Pièces complémentaires

Ce document a pour but d'amener des éléments de réponse aux demandes complémentaires.

Lucien Tubery (Maitre d'ouvrage et neveu de Jacques Pennavaire)

Le 01/12/2025

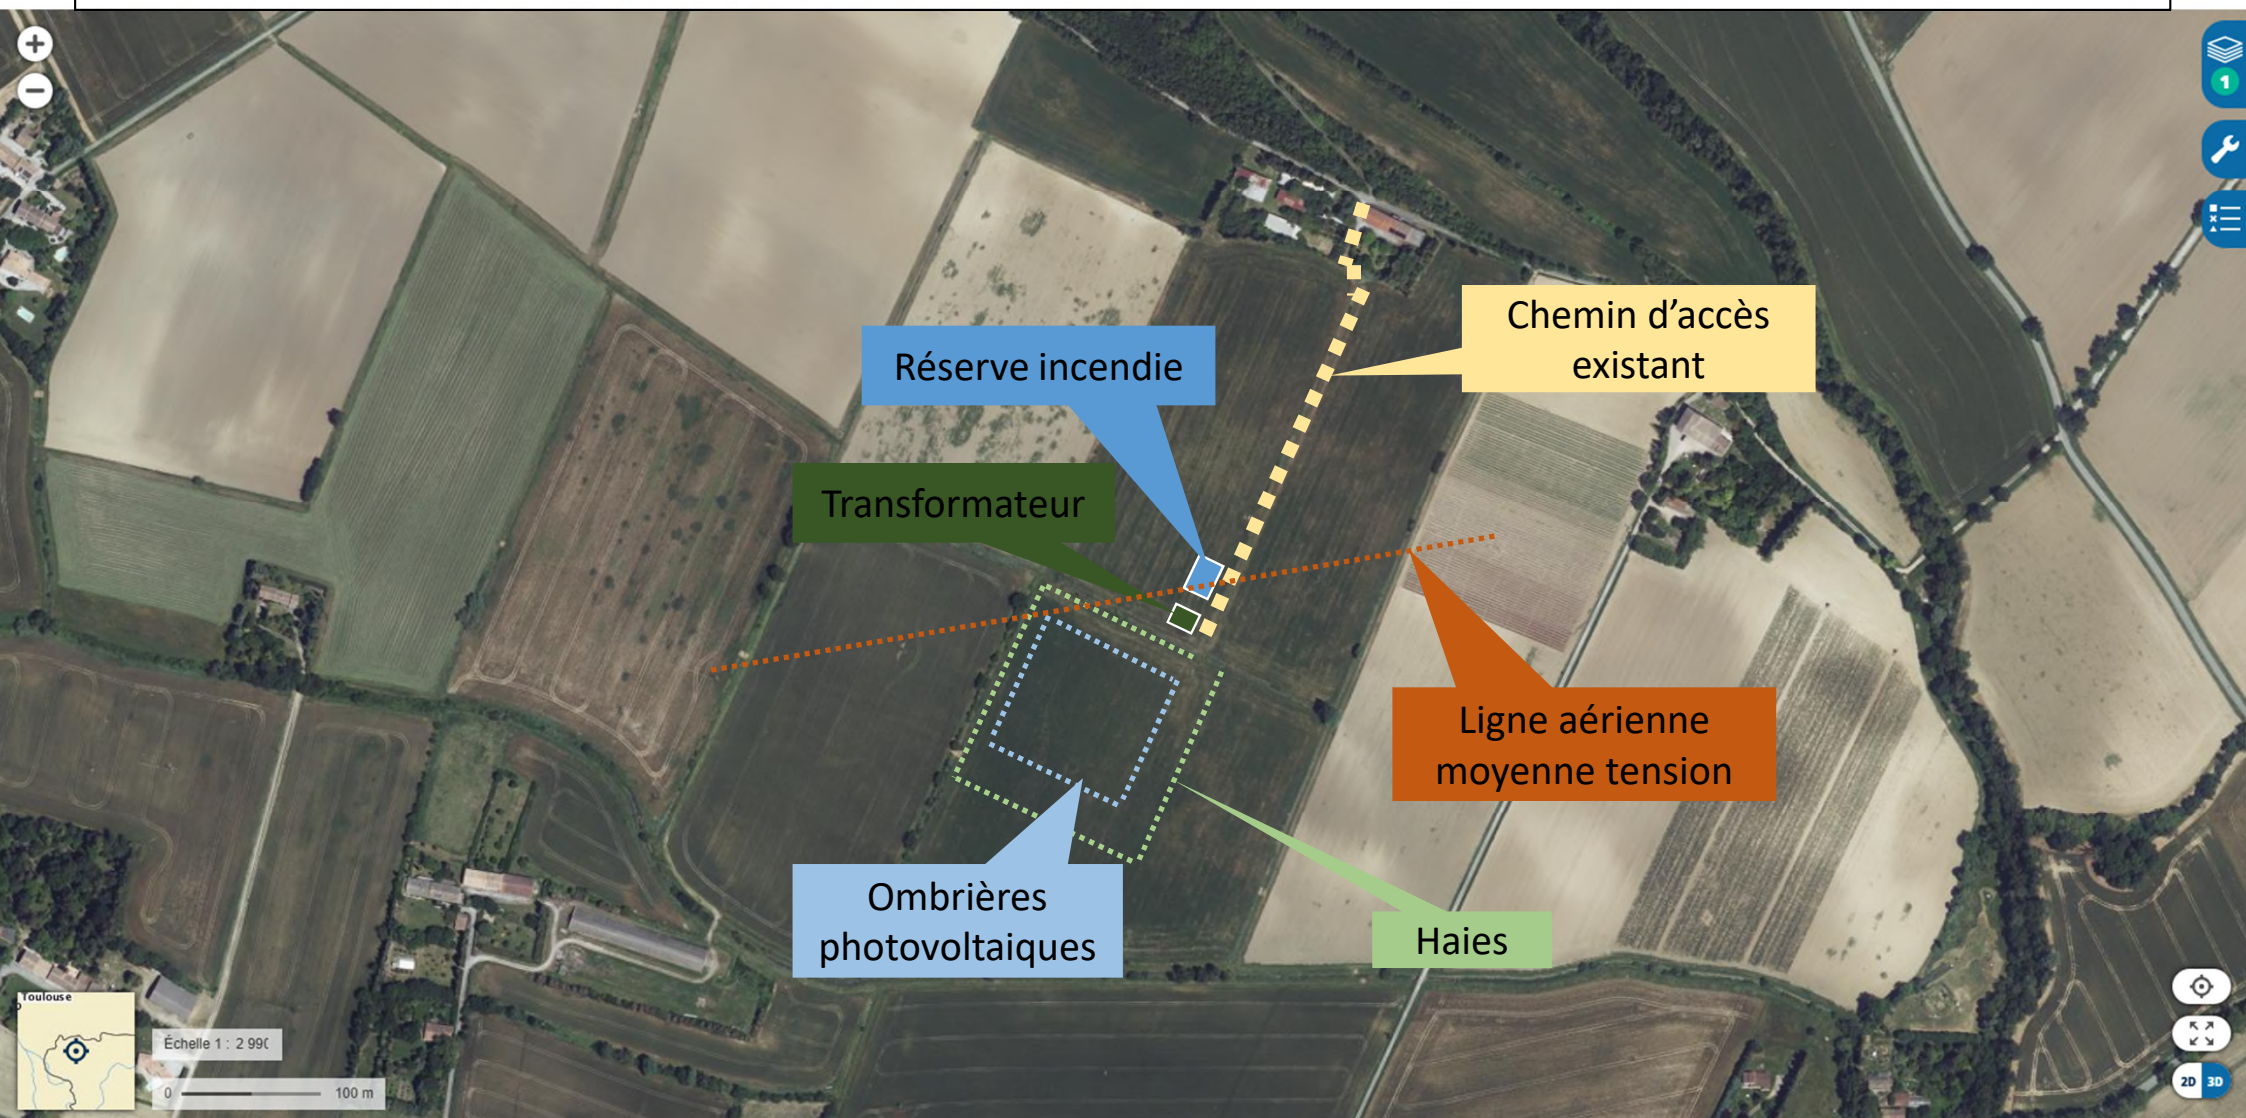
- décrire le projet : les structures prévues (hauteur basse- hauteur haute des panneaux), écart entre les rangs, type d'implantation (pieux battus...?) ;

Photo du 1^{er} décembre 2025

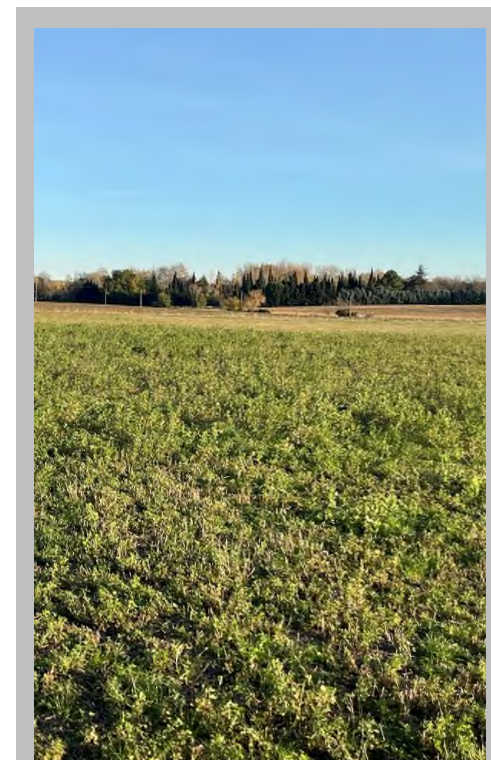
- préciser le couvert végétal actuel et l'usage actuel de ces parcelles ; décrire le projet agricole et les modalités d'entretien des parcelles ;

Le projet agricole sur cette partie de 1 ha est de conserver la culture fourragère, mais en amenant les brebis pâturer le champ, pour valoriser le fourrage directement sur place sur la zone agri voltaïque. Une borne d'eau est présente en bordure de la parcelle, pour abreuver les brebis.

La mise en place de clôtures amovibles permet d'adapter la zone à faire pâturer. L'exemple ci-dessous montre ce type d'installation amovible mis en place par la SCEA HERS BIO sur une autre parcelle.

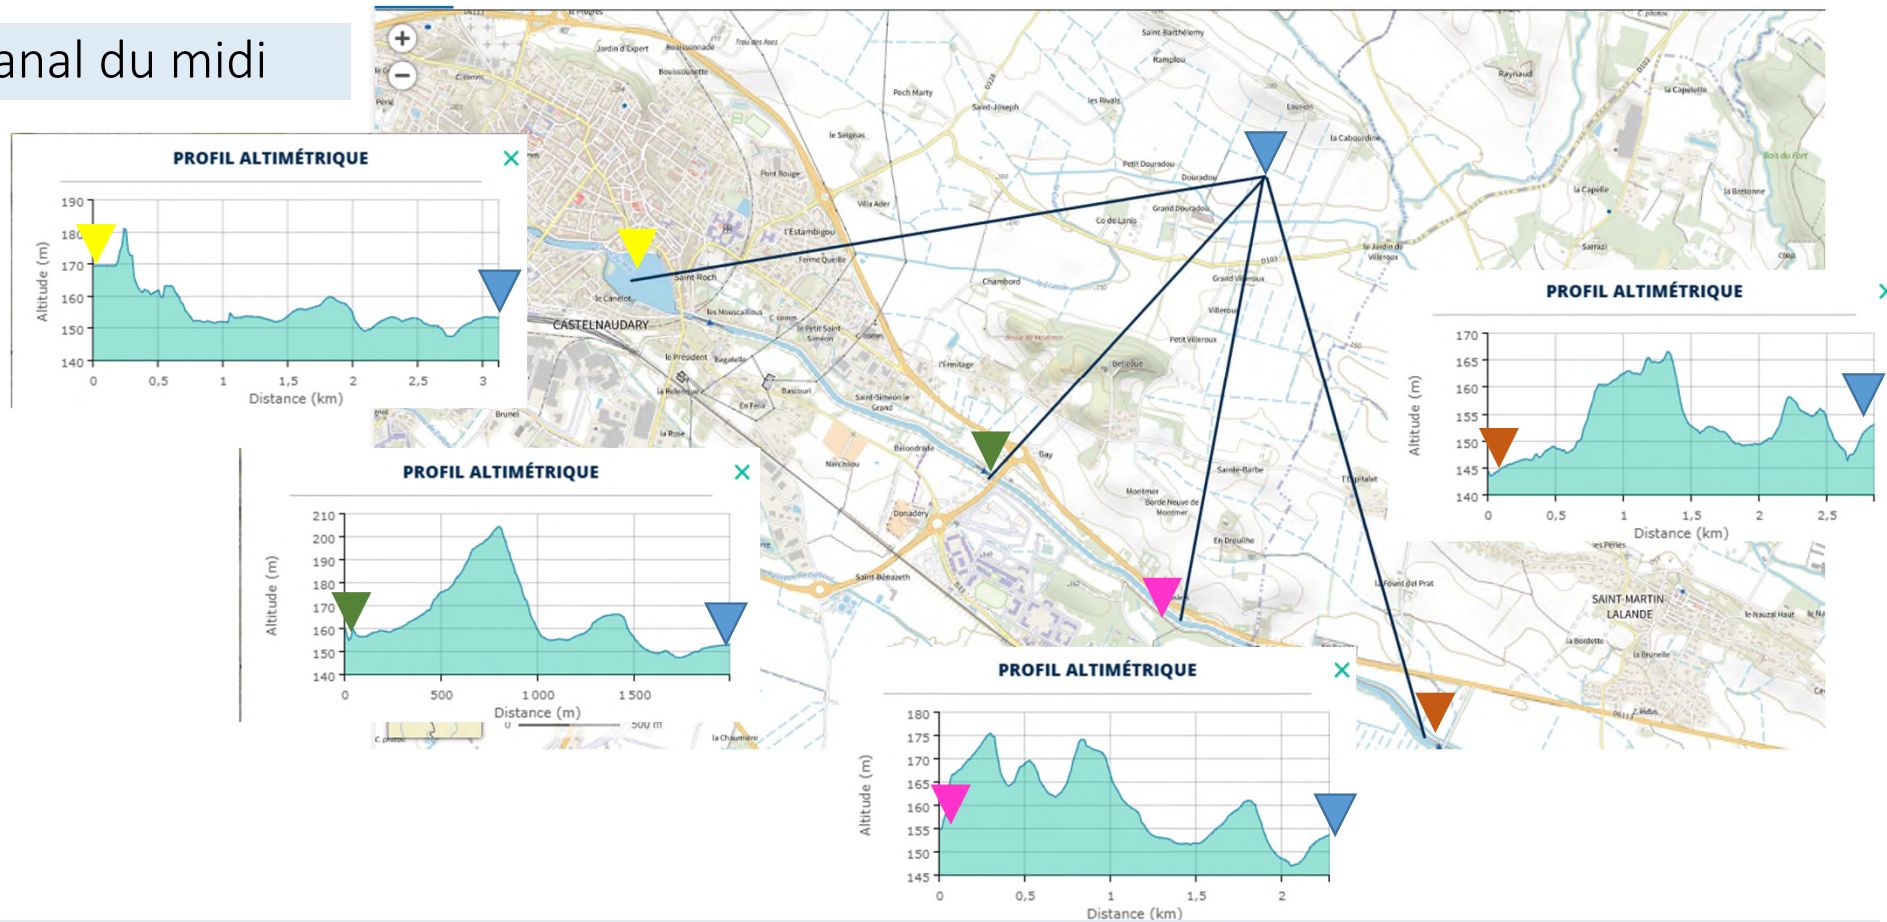
- Evaluer les enjeux naturalistes des parcelles et les impacts du projet y compris ceux du raccordement électrique ; Préciser les périodes de travaux pour tenir compte des enjeux naturalistes ;

Le couvert végétal du champ reste inchangé : culture fourragère. Ce couvert va rester permanent entre et sous les panneaux.

Les nouvelles haies serviront de brise vent et de refuge de biodiversité.

Le raccordement en bordure de la parcelle ne nécessite aucune artificialisation des sols (la ligne moyenne tension passe sur le champ).

Pour l'accès existant (chemin), si sa stabilité est insuffisante pour les besoins des travaux, du raccordement, ou de l'accès pour la prévention incendie, il sera amélioré par de l'apport de concassé.

Après consultation de l'association Ecologie du Carcassonnais des Corbières et du Littoral Audois (ECCLA) pour réduire les impacts, les travaux seront effectués entre novembre 2026 et janvier 2027.

Vue depuis la D15

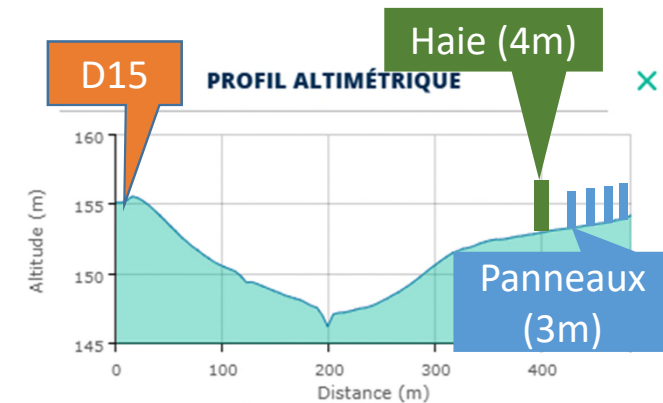
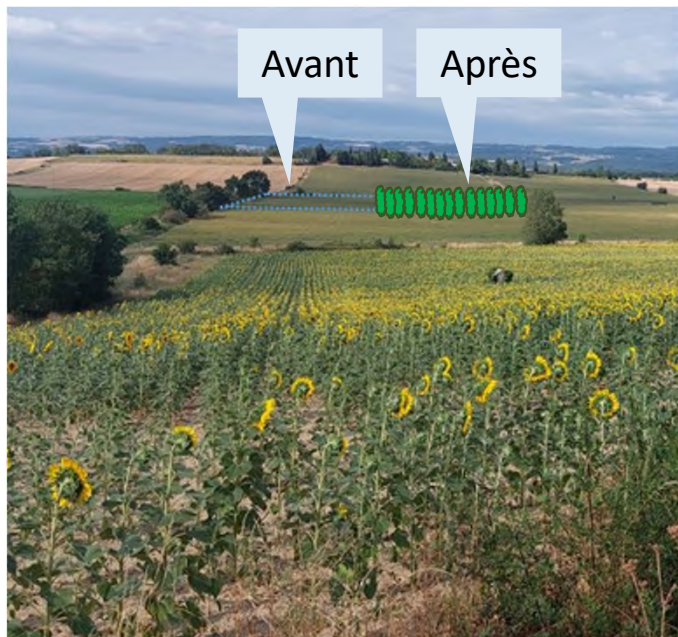
- le projet est situé en zone tampon du canal du Midi ; fournir des photomontages et une analyse paysagère pour évaluer les perceptions ou l'absence de perception, depuis le bien UNESCO, les voies de circulation, les habitations proches, les abords des monuments historiques ;

Depuis la D15, la haie masquera la vue depuis la route

Habitations proches

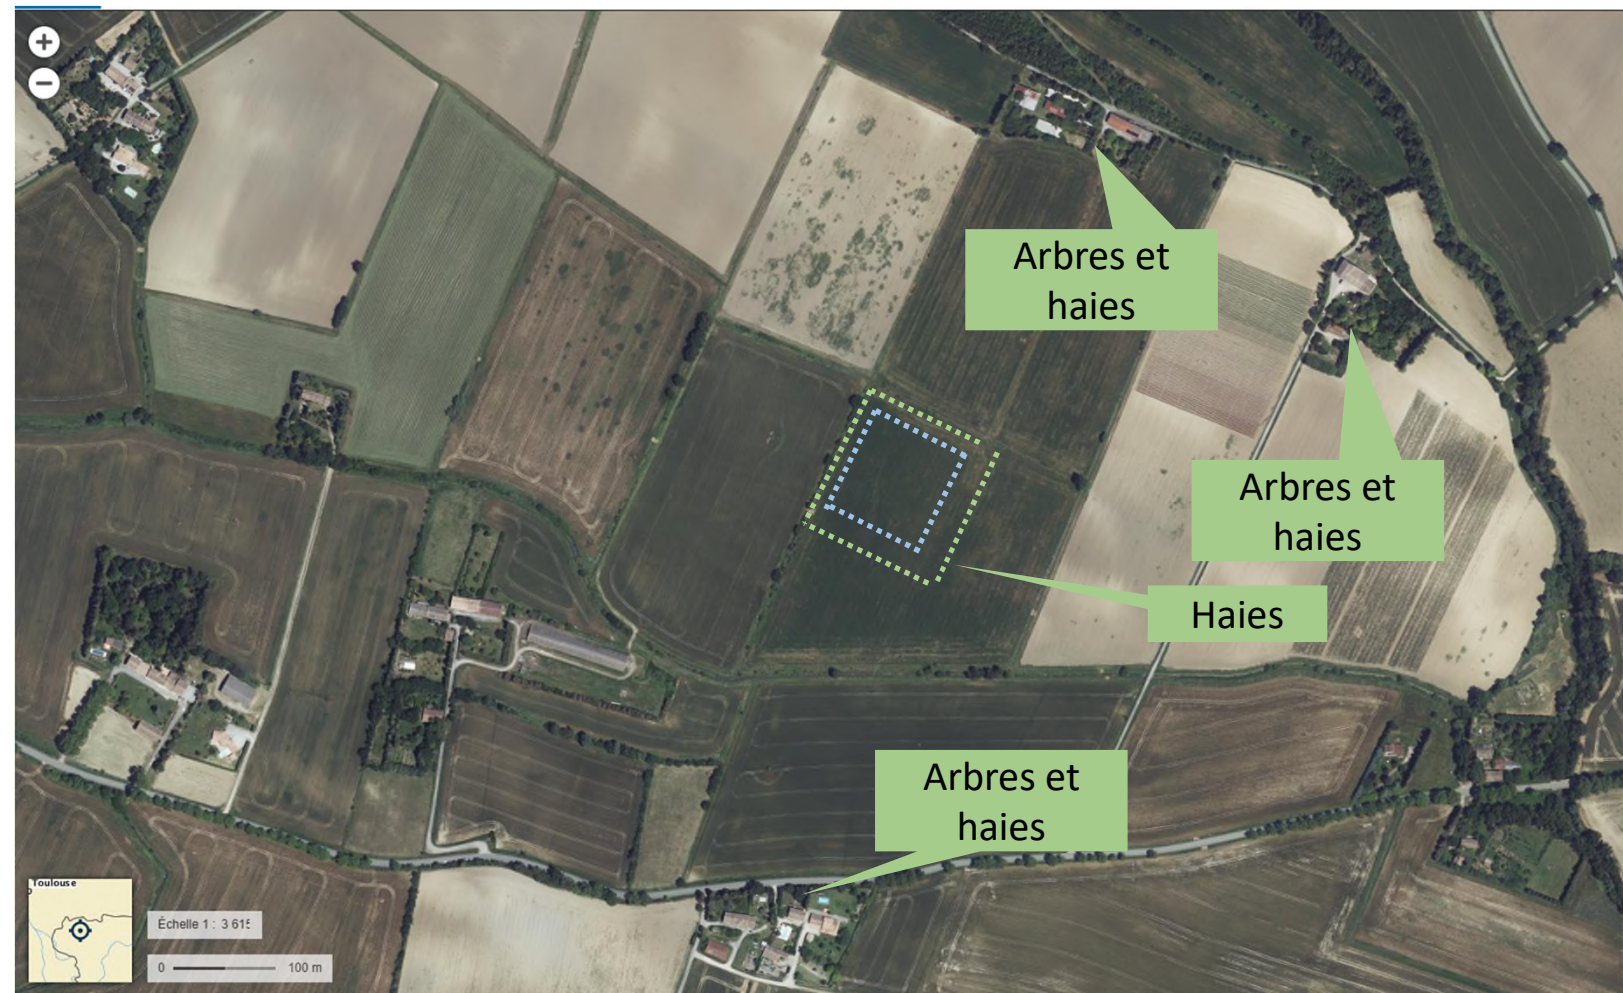
- le projet est situé en zone tampon du canal du Midi ; fournir des photomontages et une analyse paysagère pour évaluer les perceptions ou l'absence de perception, depuis le bien UNESCO, les voies de circulation, les habitations proches, les abords des monuments historiques ;

Les habitations proches ne verront pas directement le parc de panneaux, masqués par la végétation existante et la haie qui sera plantée

Photo 1

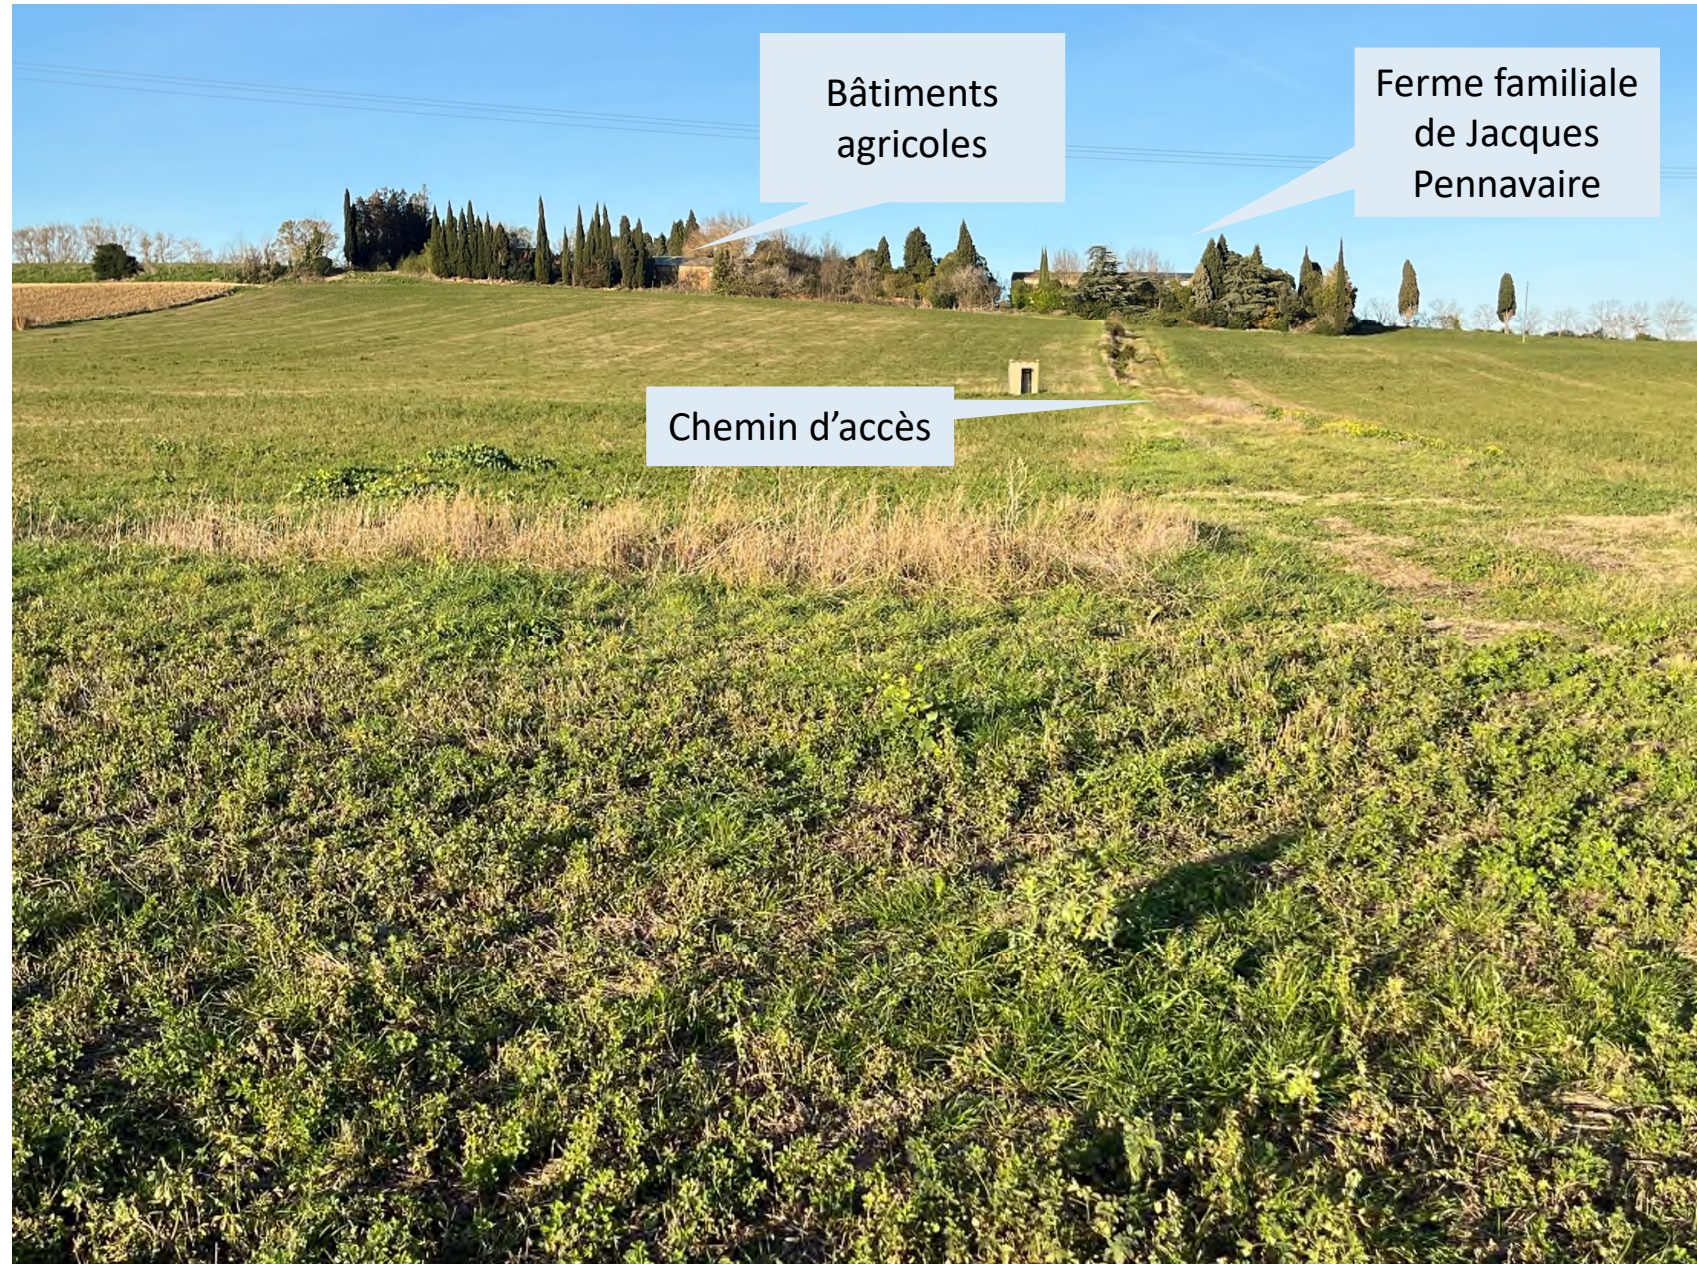
- le projet est situé en zone tampon du canal du Midi ; fournir des photomontages et une analyse paysagère pour évaluer les perceptions ou l'absence de perception, depuis le bien UNESCO, les voies de circulation, les habitations proches, les abords des monuments historiques ;

Les photos suivantes prises depuis le lieu du projet permettent de visualiser les alentours, et donc par effet miroir, de quels lieux le projet peut être vu.
